## 改善箇所説明図

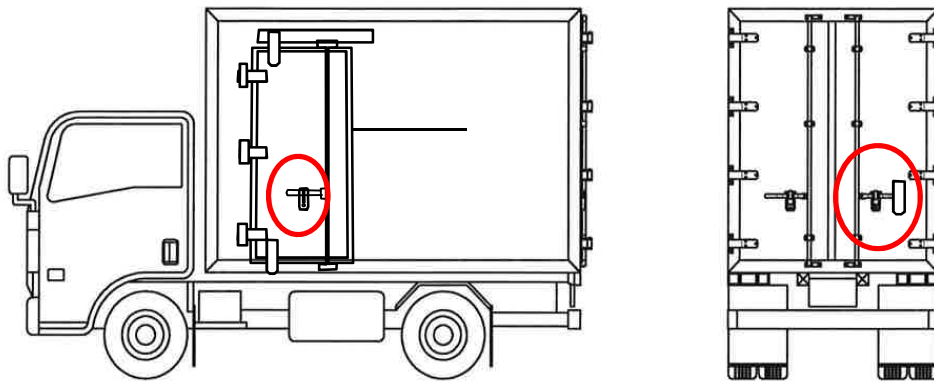
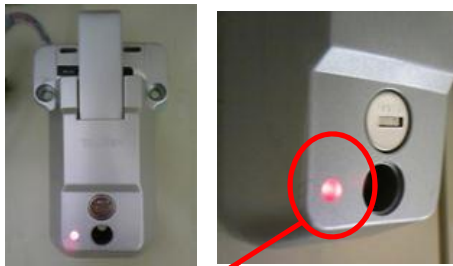
基準不適合発生箇所

バン型荷台の荷室ドア施錠装置の施錠確認ランプの灯色が不適切なため、リモコンキーにて施錠装置を開錠した場合、当該赤色ランプが点灯した状態で走行することが可能であることから、道路運送車両の保安基準第42条で定めるその他の灯火等の制限に抵触する。

全車両、施錠確認ランプの灯色を緑色にした対策品に交換する。
